**Objet :** Dossier de déclaration n°2022-01 – Opération immobilière « Clos des Vacoas » parcelle AR157, commune de Saint-André  
**PJ :** 1 annexe

## Déclaration n°2022-01 au titre des articles L.214-1 à 6 du code de l'environnement (rubrique 2.1.5.0)

### Demande de compléments

#### Emprise du plan topographique attendu

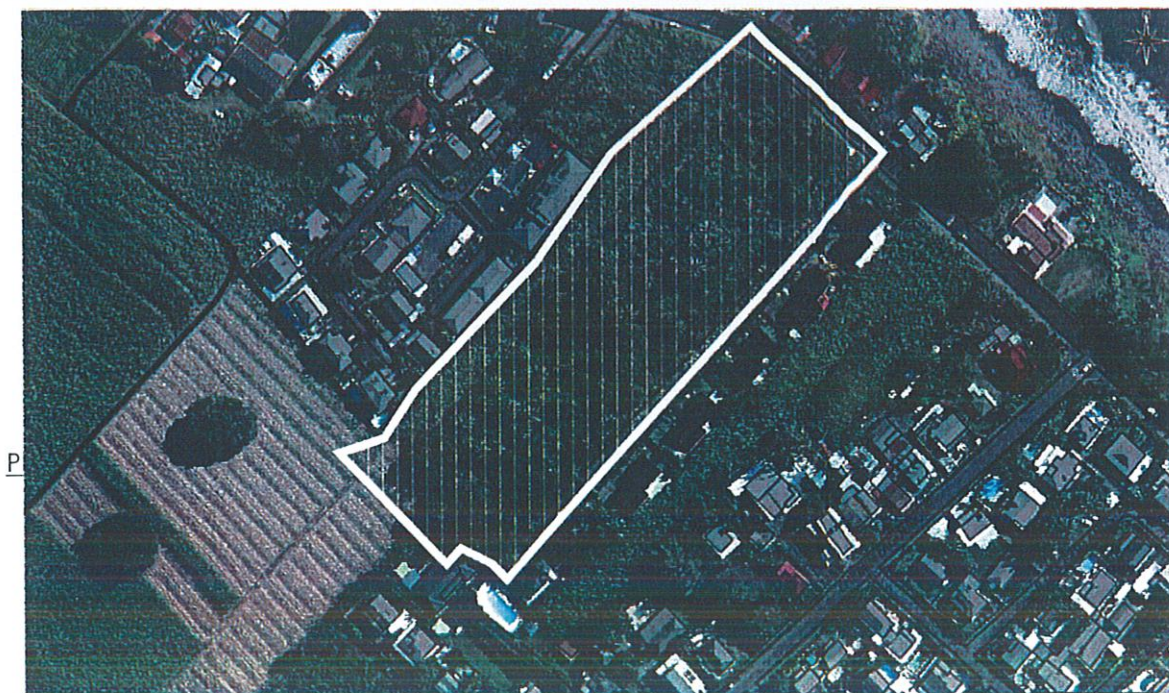
- une meilleure description du bassin projet par un relevé topographique de la zone (voir fin du présent document) précisant en particulier, les fils d'eau, les points bas et hauts, les point(s) de rejet(s) actuel(s),
- une description des limites hautes du bassin amont, en particulier des barreaux hydrauliques mentionnés (photos, schéma, capacité hydraulique, pérennité ...).
